## Provincia di Biella

**Organo Tecnico presso la Provincia di Biella ai sensi art. 7 L.R. 40/98 e ss.mm.ii.**

### **VERBALE DI RIUNIONE CONGIUNTA**

L'O.T.+C.T. osserva che il progetto in esame è relativo alla realizzazione di un impianto per la produzione di energia elettrica e termica mediante combustione di rifiuti speciali non pericolosi presso la zona industriale in località Gerbido nel Comune di Cavaglià (BI) dove sono già presenti altri impianti di gestione rifiuti, in particolare (Relazione Tecnica Progettuale, pag. 9):

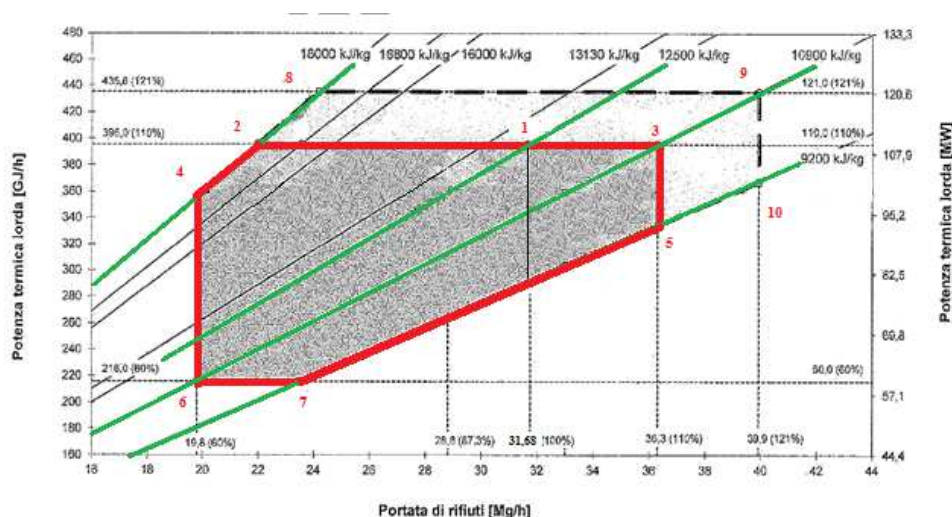
In merito a questa sezione impiantistica il proponente deve fornire le seguenti informazioni aggiuntive:

- considerata la dichiarata contemporaneità di funzionamento dell'impianto in questione con quello di termossidazione dei rifiuti, risulta necessario acquisire delucidazioni circa la gestione e l'approvvigionamento dei fanghi ad elevato contenuto di acqua nei casi in cui l'impianto di termossidazione dei rifiuti risultasse fermo;

- osservata l'intenzione di inviare gli *streams* gassosi prodotti dalle due unità di essiccazione all'impianto di termossidazione dei rifiuti come aria comburente, si invita il proponente a dimostrare che l'umidità ivi contenuta non determinerà instabilità termica in camera di combustione;
